**MODERNIZAÇÃO DO REGADIO PRECÁRIO
DO PRANTO I**

**PARTE 12 - ESTUDO DE IMPACTE AMBIENTAL DOS PROJETOS DE
EXECUÇÃO DO ADUTOR DIREITO DO PRANTO, DO DISTRIBUIDOR DO
MARNOTO E DO EMPARCELAMENTO RURAL DO CAMPO DO CONDE**

ADITAMENTO AO EIA

**PEDIDO DE ELEMENTOS ADICIONAIS PARA EFEITOS DE CONFORMIDADE DO EIA
PROCESSO DE AIA N.º 3354**

Figura 3.1 – Alteração prevista no escoamento médio anual em 2050 em relação ao período de referência de 1971-2000 para o cenário de emissões RCP4.5 (Fonte: <https://hypeweb.smhi.se/explore-water/climate-change-data/europe-climate-change/>)

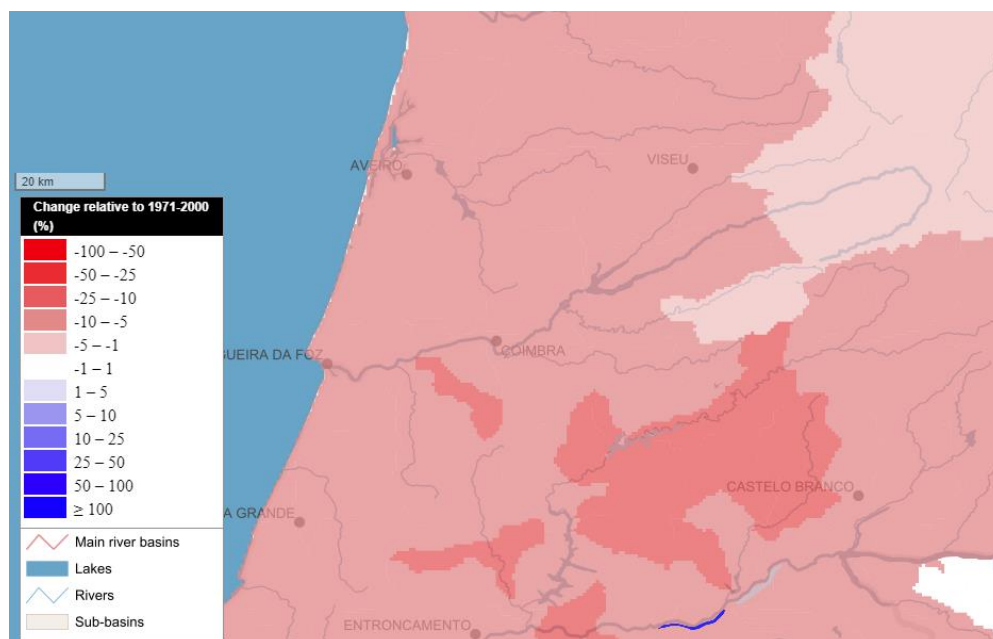
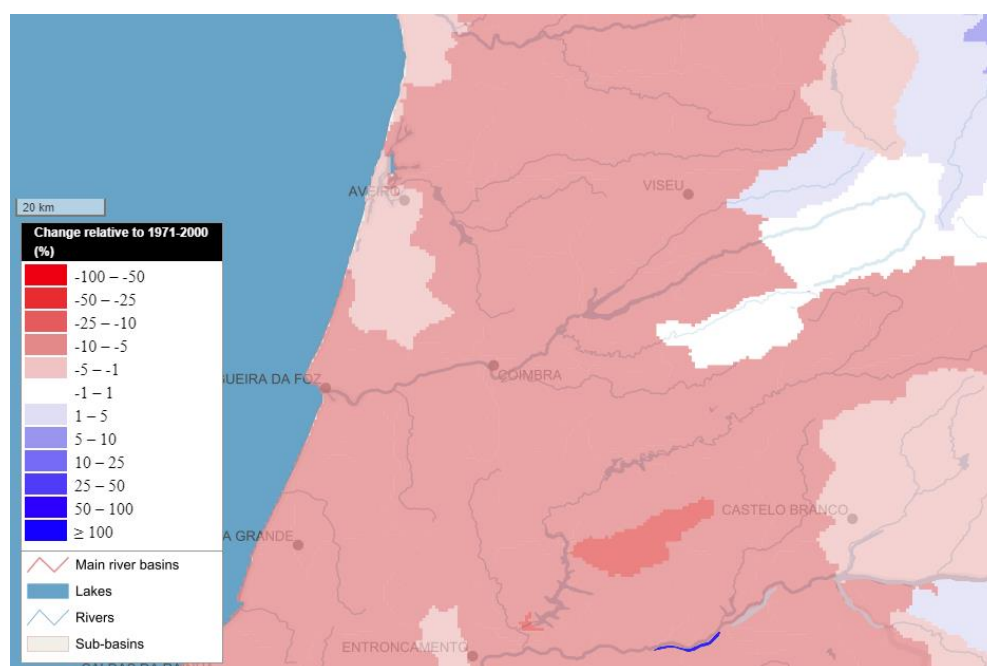
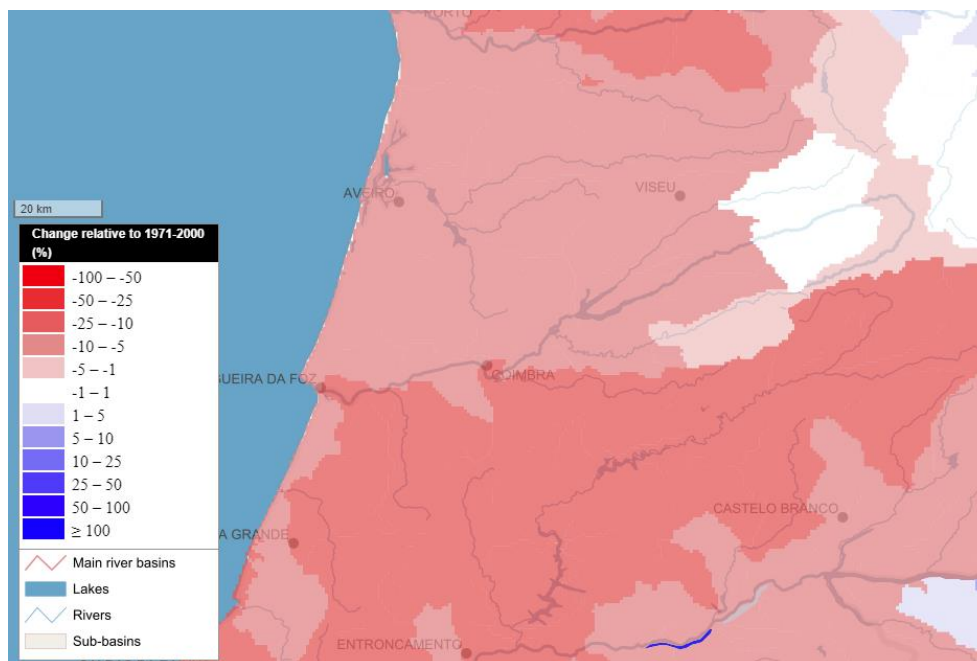
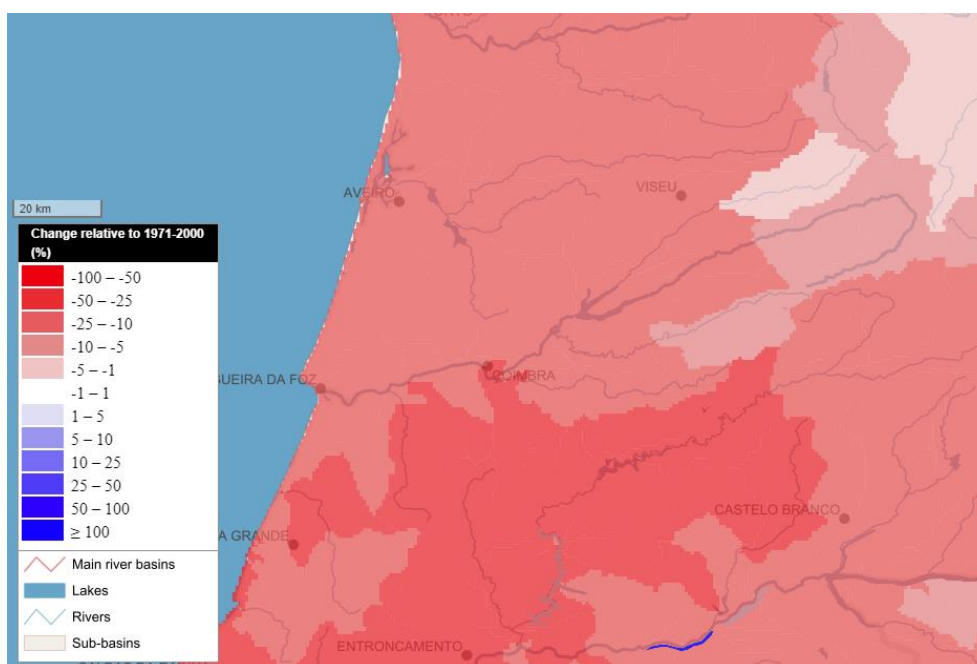
3.5 EFETUAR UMA ANÁLISE DAS DISPONIBILIDADES HÍDRICAS PARA A REGIÃO ABRANGIDA PELO PROJETO, TENDO EM CONTA OS CENÁRIOS CLIMÁTICOS FUTUROS, E DE QUE FORMA AS MESMAS IRÃO, DE FORMA CONCRETA, IMPACTAR O PROJETO EM CAUSA. ESTA DEVE INCLUIR O CÁLCULO DAS DISPONIBILIDADES HÍDRICAS NA PERSPETIVA DA UTILIZAÇÃO DA ÁGUA EM TERMOS QUANTITATIVOS NAS PARCELAS ABRANGIDAS PELO PERÍMETRO DE REGA DO CAMPO DO CONDE. ESTA ANÁLISE DA GESTÃO DA ÁGUA EM PERÍODO DE ESCASSEZ PODE TER EM CONTA O PERÍODO HISTÓRICO DE MAIOR RESTRIÇÃO NO SISTEMA DE ABASTECIMENTO.

O projeto Europe HYPE disponibiliza os resultados das simulações do modelo hidrológico semi-distribuído HYPE (Hydrological Predictions for the Environment), que simula os principais processos do ciclo de água (Lindström *et al.*, 2010). A **Error! Reference source not found.** e Figura 3.2 mostram que para o cenário RCP4.5 é expectável uma redução das disponibilidades em relação ao período de referência 1971-2000 entre -5 e -10%. No cenário RCP 8.5 (Figura 3.3 e Figura 3.4) as projeções são mais gravosas, projetando-se reduções entre -10 e -25% na margem esquerda da bacia.

Se por um lado, este impacto negativo nos recursos hídricos não compromete a garantia das necessidades de água, o projeto em causa constitui-se como uma medida de adaptação, contribuindo de forma inequívoca para a melhoria do uso eficiente da água. De facto, atualmente o bloco do Campo do Conde é servido pelas valas principais Vala Real (com cerca de 3,8 km de extensão) e vala da Galegoa (com cerca de 2,1 km de extensão) e pela rede interna de valas que totalizam

uma área de cerca de 60 ha. Com o conjunto de infraestruturas proposta para a rede primária e secundária onde o transporte de água será feito em condutas fechadas, não existem perdas por evaporação, pelo que o volume a derivar para rega será sempre inferior ao volume atualmente necessário.

Tendo como referência os valores médios mensais de evaporação (mm) da Estação de Coimbra, o volume médio de água que é perdido por evaporação a partir da superfície de valas que serve o bloco do Campo do Conde durante a campanha de rega, entre abril e final de setembro foi estimado em 0,7 hm³, que representa cerca de 10% do volume de água derivado do rio Pranto para a rega do bloco do Campo do Conde e do Seminário.

As intervenções preconizadas permitirão, portanto, atingir uma eficiência global da rede de transporte e distribuição da ordem dos 95% a 100%, traduzindo-se num ganho de eficiência entre os 5 e os 10% compensando, pelo menos parcialmente, a redução da disponibilidades de água que é expectável no quadro das alterações climáticas.

Figura 9.1 – Eventuais alterações à delimitação territorial das freguesias de Samuel e Vinha da Rainha

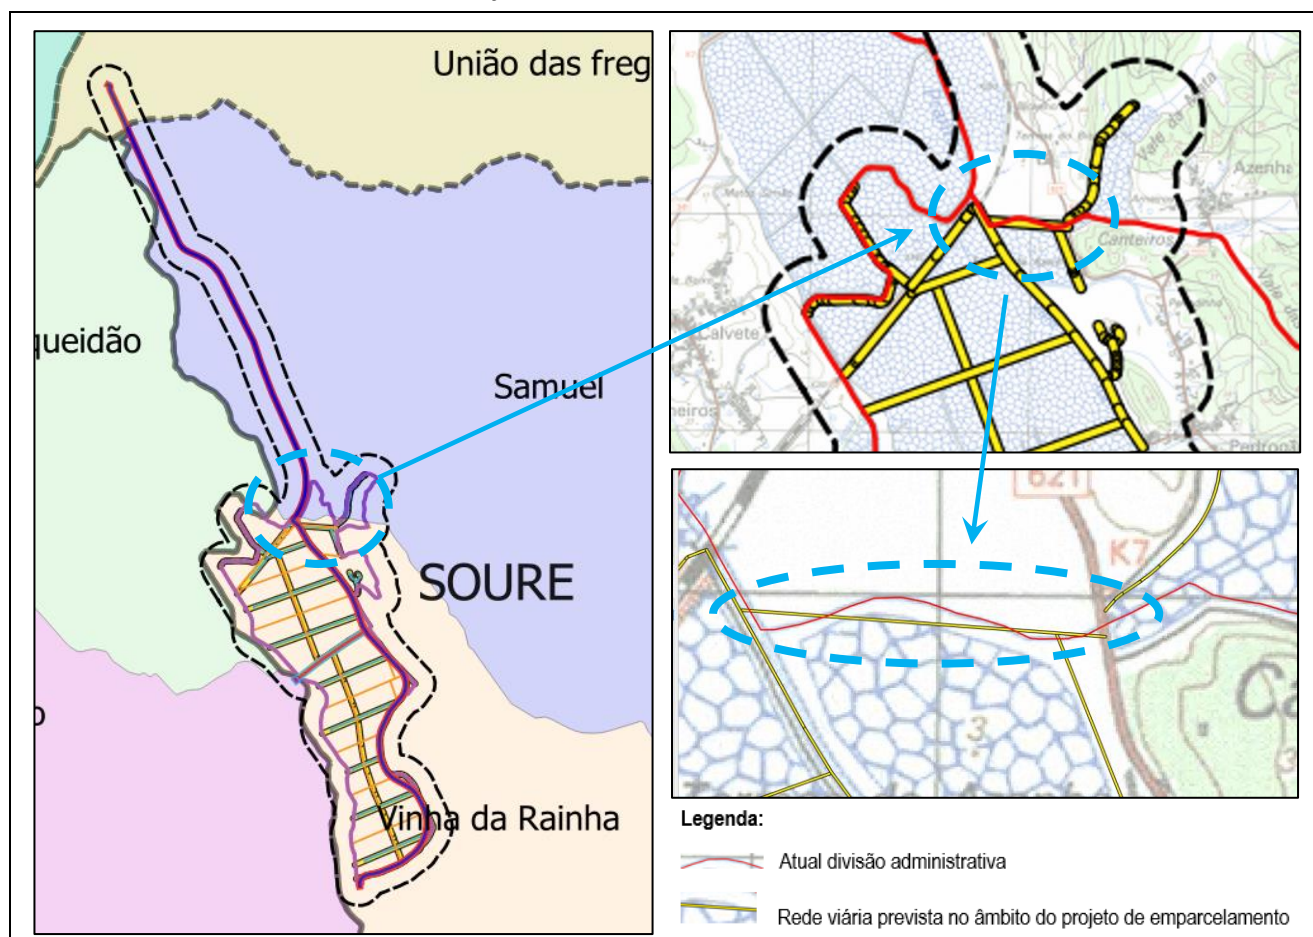
9.3 ESCLARECER SE AS ALTERAÇÕES DA REDE VIÁRIA DECORRENTES DO PROJETO DE EMPARCELAMENTO IRÃO LEVAR À MODIFICAÇÃO DOS ATUAIS LIMITES DAS FREGUESIAS, UMA VEZ QUE ESSA DELIMITAÇÃO É FEITA FREQUENTEMENTE ATRAVÉS DE CAMINHOS.

Considerando que a fixação dos limites administrativos é da competência exclusiva da Assembleia da República, nos termos da alínea n) do art.º 164 da Constituição da República Portuguesa mas cujo processo se inicia com a receção do

Procedimento de Delimitação Administrativa cuja responsabilidade de elaboração está cometida às autarquias deverá ser assegurada uma estreita articulação entre o proponente do presente projeto e as juntas de freguesia interferidas (Samuel e Vinha da Rainha, no concelho de Soure) com vista à articulação da informação necessária que permita às Autarquias elaborar o referido Procedimento de Delimitação Administrativa.
